**Conseil général de l'Environnement
et du Développement durable**

**Avis délibéré de la Mission Régionale d'Autorité
environnementale de Corse
sur le projet de révision de la carte communale sur la
commune de Poggio-di-Nazza (Haute-Corse)**

*A gauche en vert : localisation des ESA définis par le PADDUC
A droite : localisation des ESA prévus par le projet de révision de la carte communale
(source : rapport de présentation)*

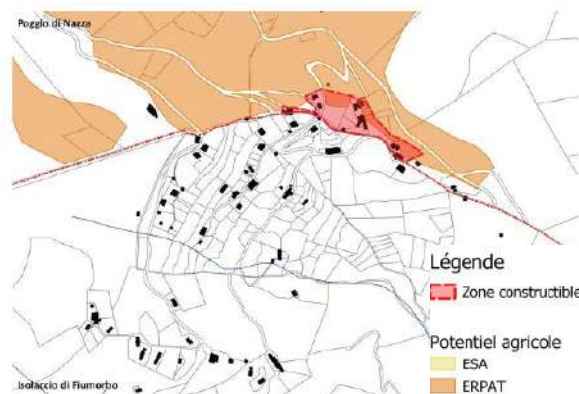
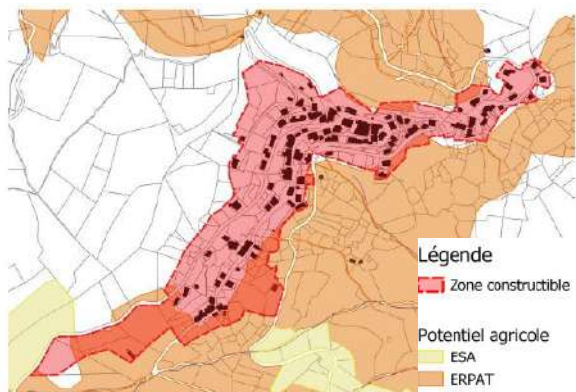
Les espaces stratégiques agricoles (ESA) sont définis par le PADDUC et doivent être précisés et spatialisés dans les documents locaux d'urbanisme. Le PADDUC définit 268 hectares sur la commune tandis que le projet n'en spatialise que 228 dans le rapport de présentation. Il existe à ce sujet une incohérence dans les superficies proposées par les différents documents de la carte communale : 226,9 hectares dans le plan de zonage, 228 ou 234 hectares dans le rapport de présentation.

Les parcelles 892, 894, 890, 902, 903, 510 et 885 sont proposées d'être déclassées en tant qu'ESA (comme illustré sur les deux cartes ci-après), ce qui nécessite d'identifier de nouvelles parcelles répondant aux critères des ESA pour atteindre les 268 hectares définis par le PADDUC.

Le rapport de présentation ne précise pas clairement les superficies et les localisations de ces nouvelles parcelles d'ESA. Il n'est d'ailleurs pas démontré que certaines parcelles identifiées comme ESA dans le rapport de présentation répondent aux critères nécessaires, notamment celles situées à proximité du village.

La MRAe recommande de reprendre l'analyse de la compatibilité de la carte communale avec les ESA définis par le PADDUC en :

- **corrigeant les incohérences des superficies d'ESA dans les différents documents du projet de carte communale (zonage et rapport de présentation) ;**

- **précisant la localisation, la superficie et la manière dont les critères définis par le PADDUC sont pris en compte pour les parcelles retenues comme ESA de compensation.**

Zones constructibles impactant les ERPAT du PADDUC (Source : Rapport de présentation)

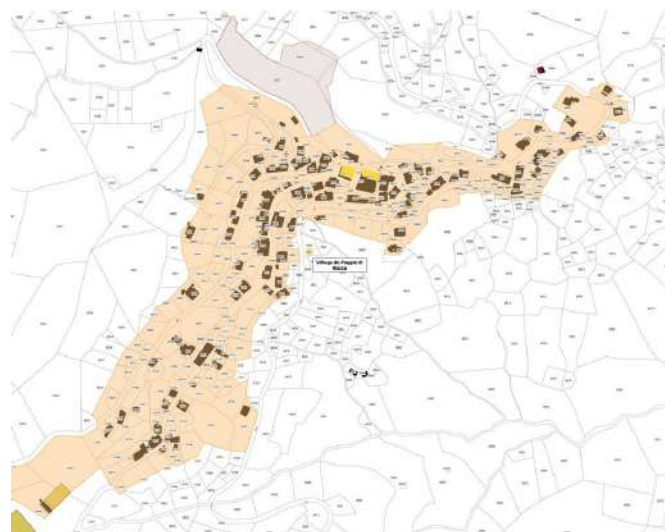
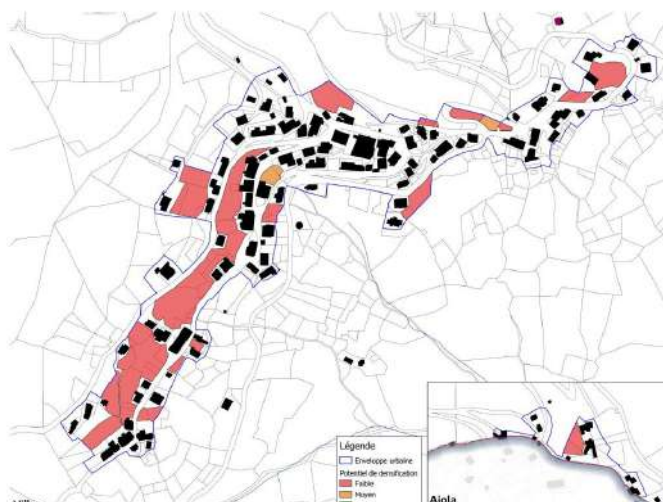
Le projet de carte communale prévoit 5,86 hectares d'extensions de l'enveloppe urbaine actuelle à l'horizon 2031. Ces extensions impactent les espaces ressources pour le pastoralisme et l'arboriculture traditionnelle (ERPAT). En effet, 2,8 hectares de la surface constructible proposée empiètent sur les ERPAT autour du village et du hameau d' Ajola, comme présenté dans les cartographies ci-dessous. Le rapport ne présente aucune mesure de compensation.

La MRAe recommande d'indiquer les mesures de compensation prévues en cas de maintien des 2,8 hectares de surface constructible sur les ERPAT.
